Saksnummer	Utval	Vedtaksdato
133/18	Utval for tekniske saker og næring	13.12.2018
089/18	Kommunestyret	13.12.2018

Sak - journalpost: 13/1567 - 18/33876

### Plansak: Plan 1038-1 Detaljregulering for Reiestadmarka

Revidert planforslag 1038-1, 25.10.2018

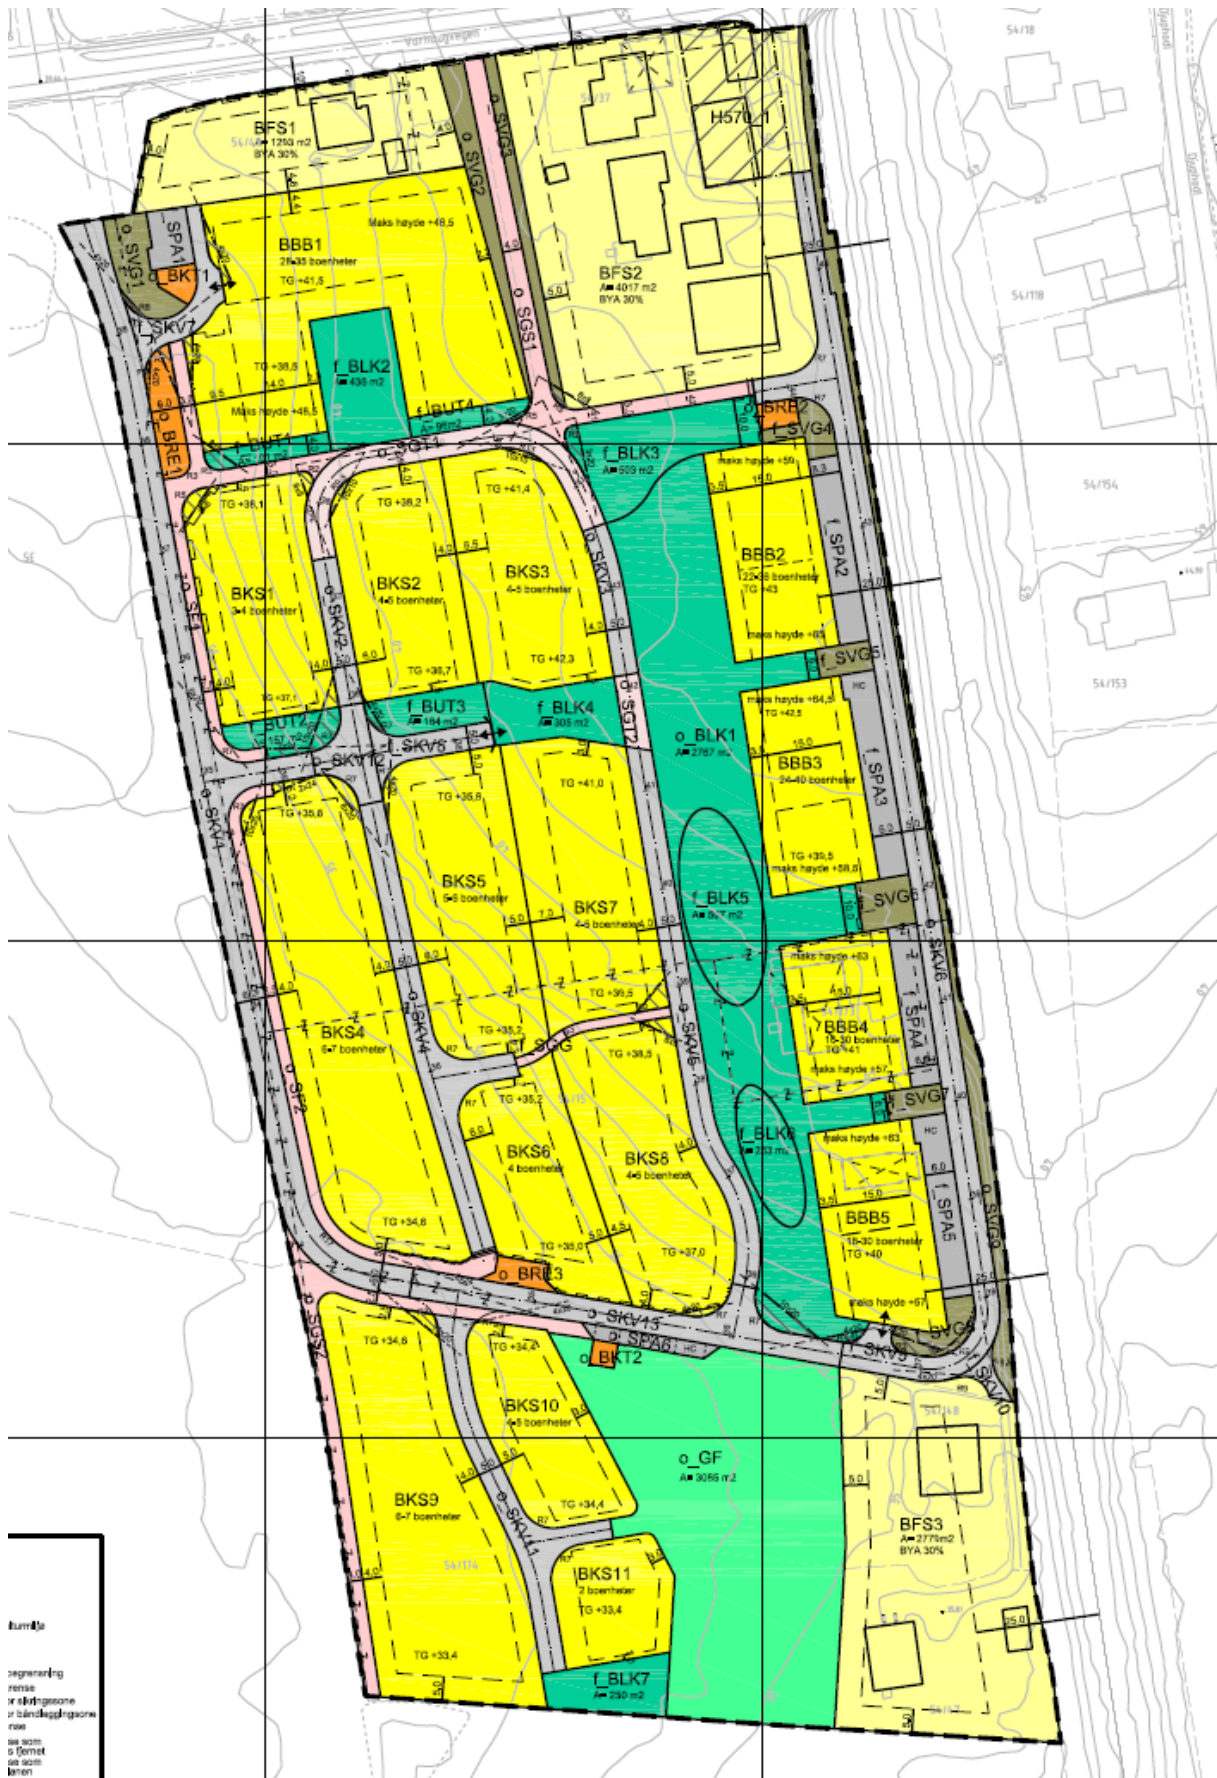
Det er gjort fleire endringar for å imøtegå motsegner og andre innspel.

Dei viktigaste endringane etter førstegongsbehandling:

- Bustadblokk BBB6 er tatt ut av planen og erstatta med rekkehus (BKS10 og BKS11).
- Leikeplass BLK7 er følgeleg flytta mot sør inntil Leksaren.
- Utforming av leikeplass BLK1 noko endra, rekkefølgekrav lagt til, BLK3 er utvida.
- Planføresegner er revidert, ny tekst frå forslagsstillar er vist med blå skrift, tekst som er

- Renovasjonspunkt BRE2 og BRE3, trafo BKT2, og parkering SPA6 er flytta.
- Området i nordaust, der undergang er regulert i områdeplan 1038, er overført frå plan 1010A-2, då det naturleg høyrer til eigedomen/planen. Hensynssona knytta til smie og fjøs er utvida.
- Planavgrensninga mot plan 1010A-2 og 1010A-3 er endra, det er innteikna støyskjerm og breiare gang/sykkelveg.

*Revidert flaumkart*

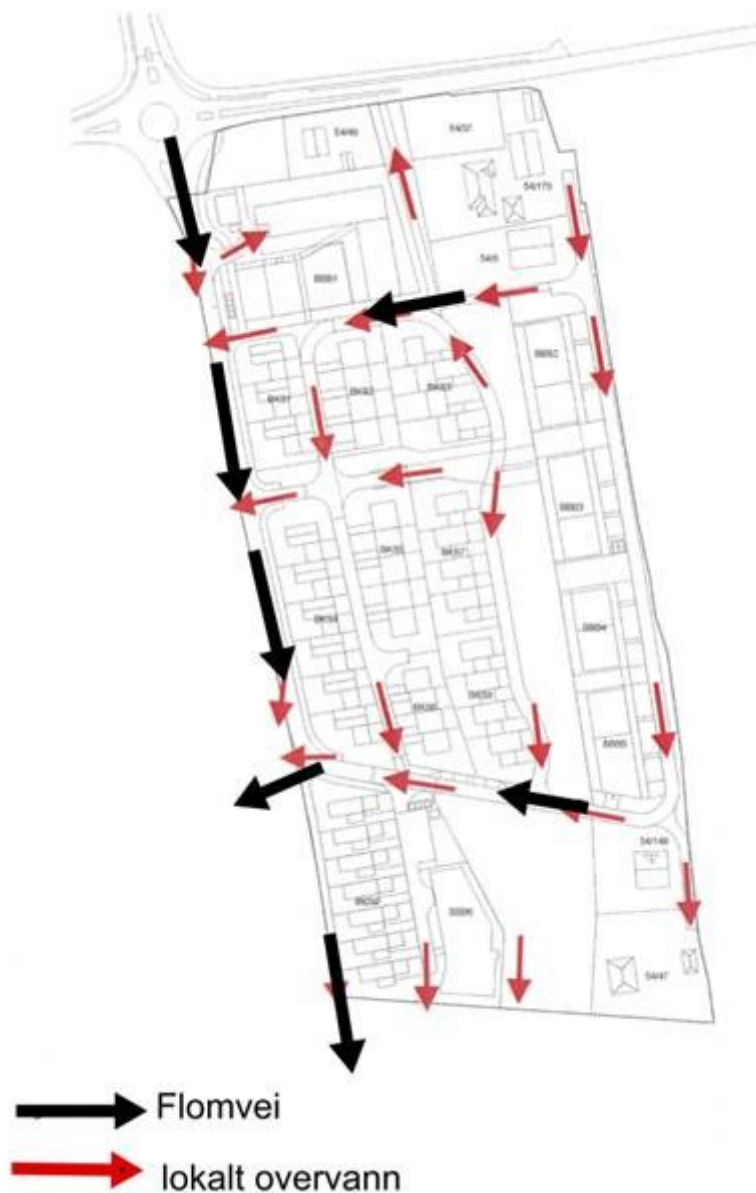
Overvatn:

Eksisterende nett kan ikkje nyttast. Må vere eige nett direkte til Reiestadbekken. Sannsynligvis ikkje behov for fordrøyning. Må planleggast nærare i samband med teknisk plan.

Flaumvegar:

Overordna flaumveg frå Varhaug sentrum går til ny rundkjøring i Dysjalsvegen x Varhaugvegen, og må styrast vidare derifrå til Reiestadbekken. Dette er no omtalt i planbeskrivelsen.

Det er i revidert flaumkart skilt mellom flomveg og lokalt overvatn. Lokalt overvatn skal så langt det er mogleg styrast mot flomveg, ref. planbeskrivelsen. Gnr 54 bnr 49, og BKS9 ligg meir utsett til i høve til flaumveg, og det må i vidare utvikling av teknisk plan vurderast tiltak

i/opp mot desse områda.

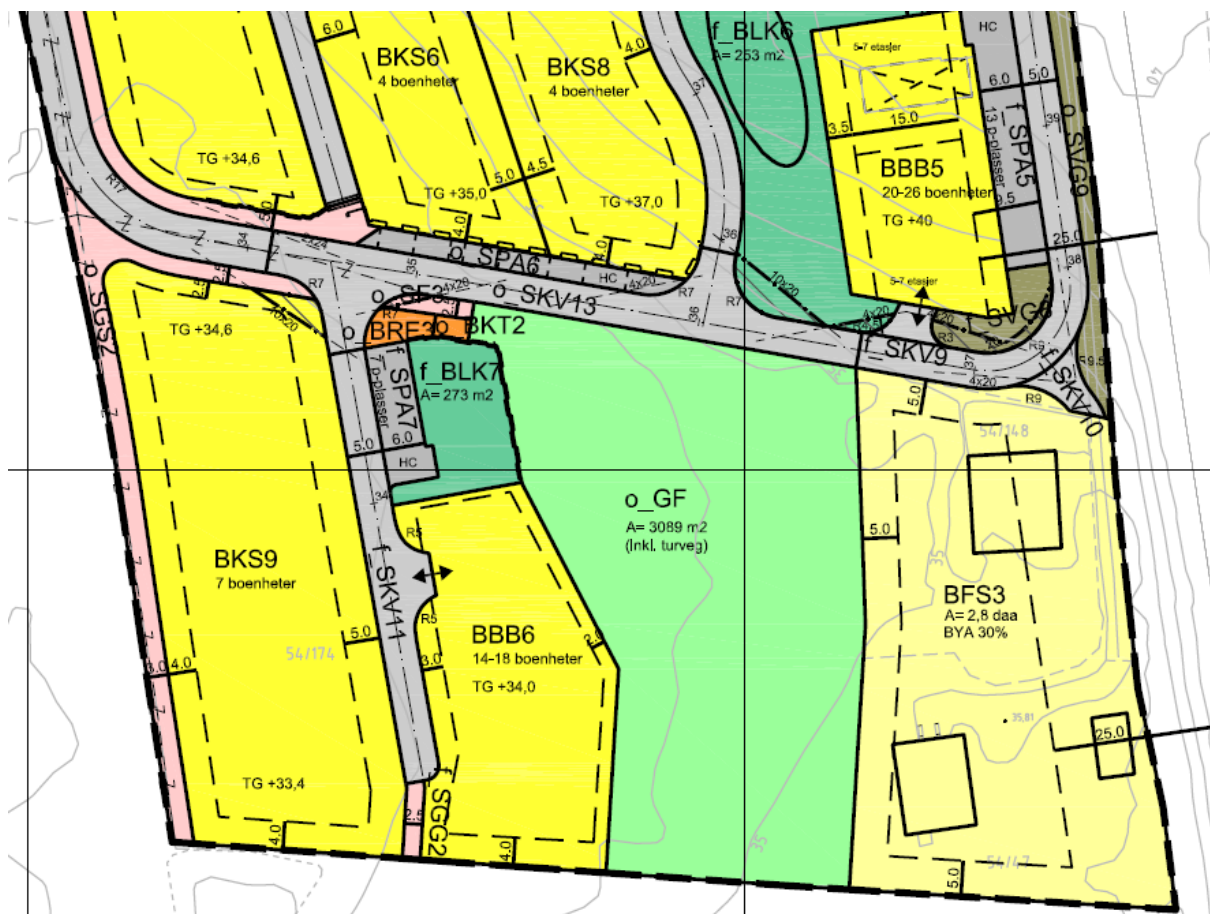
Rådmannen skriv at sykkelstien i vest er viktig for å lede vekk vatn ved store nedbørsmengder. Kanskje kunne vegen som går aust/vest frå jernbanen til vestsida av planområdet (SKV13) bli utforma slik at denne vil være hovudløp for flaumvatn. Gangsti i grønndraget/friområdet kunne koplatt saman med sykkelstien plassert i aust av BBB6.

Forslag: Sykkelstien blir flytta til rett vest for friområdet på BBB6.

Hå kommune er tydelige på at de ikkje ønsker å flytte sykkelsti o\_SGS2. Sykkelveien sees i sammenheng med flomveier og ledningstrase i bakken.

Over: søre del av planen ved 1. gongsbehandling. Under: planutsnitt 2. gongsbehandling.

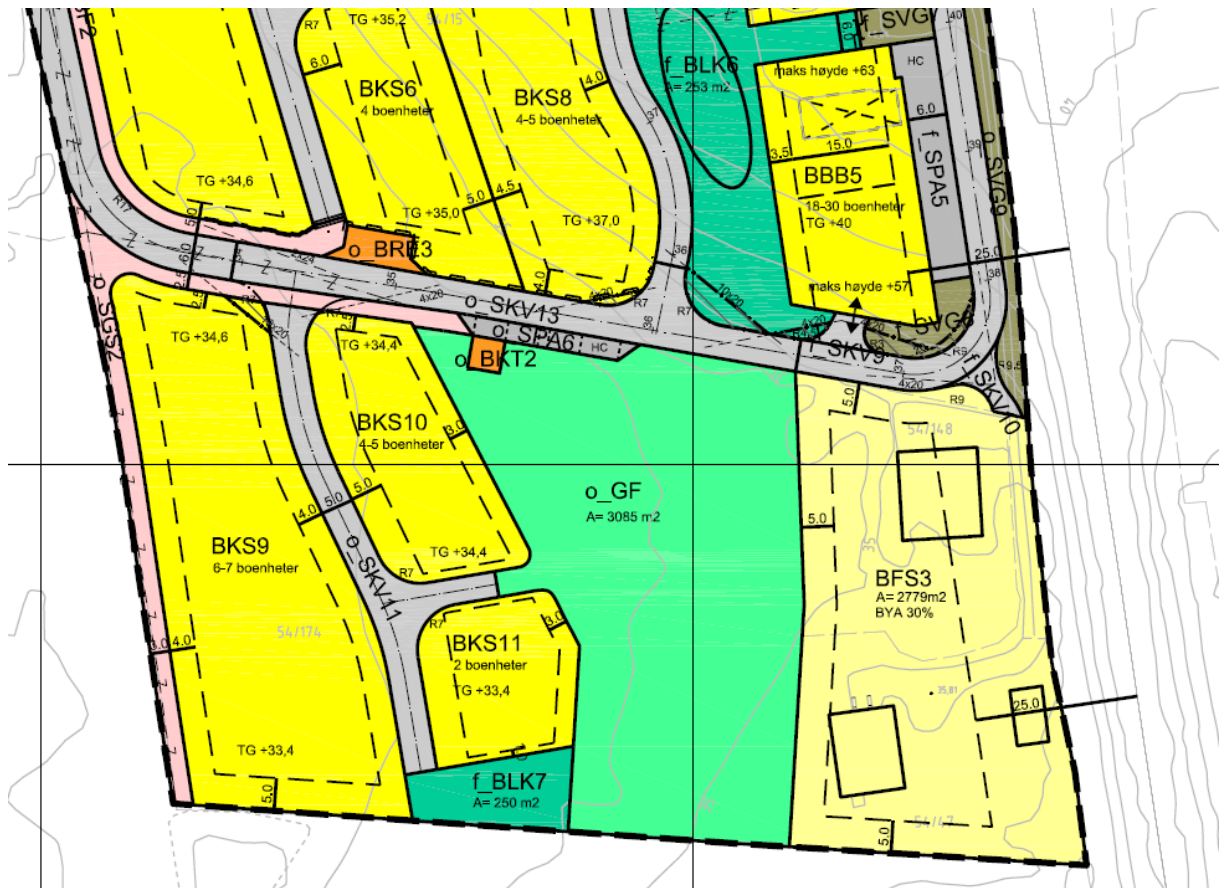
### **3 Utilbørlig skjemming av id34529 Leksaren - blokkb. BB6 (motsegn - trekt)**

Fylkesrådmannen fremmer administrativ innsigelse til plassering av blokkbebyggelse med max kotehøyde 44 i byggeområdet BBB6 som grenser til det automatisk freda ringforma tunanlegget «Leksaren».

Innsigelsen kan imidlertid frafalles dersom det planlagte lekearealet BLK7 flyttes ned til plangrensen mot sør, slik at det grenser til tunanlegget. Parkeringsplasser bør også flyttes mot sør, f.eks. innenfor BKS9. Bebyggelsen må da flyttes tilsvarende mot nord innenfor de to boligfeltene. Videre må arealet som omfatter BBB6 planlegges som «kjedet enebolig», og ikke som blokkbebyggelse.

Rådmannen er samd i vurderingane, men ynskja ved 1.gongsbehandling å vente på innspel ved høyringa, då problemstillinga heng saman med krav til tettheit. Felt for bustadblokk BBB6 er tatt ut av planen og erstatta med felt for rekkjehus (BKS10 og BKS11). Leikeplass er flytta. Besøkande til Leksaren parkerer på offentlege p-plassar like nord for friområdet.

Over: nordre del av planen ved. 1. gongsbehandling. Under: planutsnitt 2. gongsbehandling.

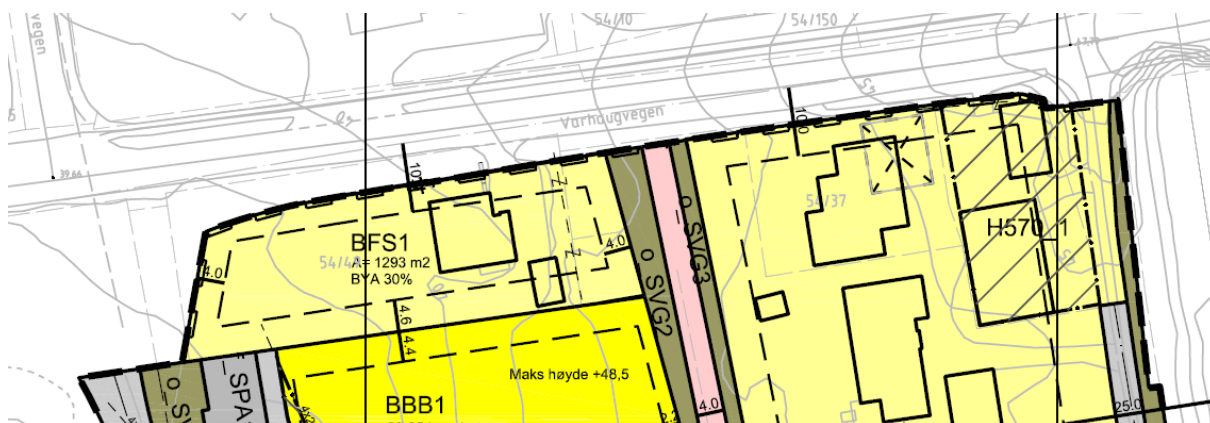
Framhever at undergang med større bredde enn 4 meter er uaktuelt. Med større bredde blir det ikke mulig å få til tilstrekkelig overdekning (vertikal avstand fra vegbanen til undergang). Viser og til at deres utbygging ikke gir trafikkgrunnlag for å krevje delt gang/sykkelløysning.

Undergang og gang/sykkelveg på nordsida av vegen blir løyst i plan 1010A-2, sjå punkt 5 i tidlegare merknad, og saka om denne planen.

Ei utviding av undergangen må tas mot aust, sidan vegen stig i den retninga blir ikkje overdekninga dårlegare. Ulempa er at skråningsutslaget mot BFS2 gjerne blir for bratt til å kunne tas utan støttemur.
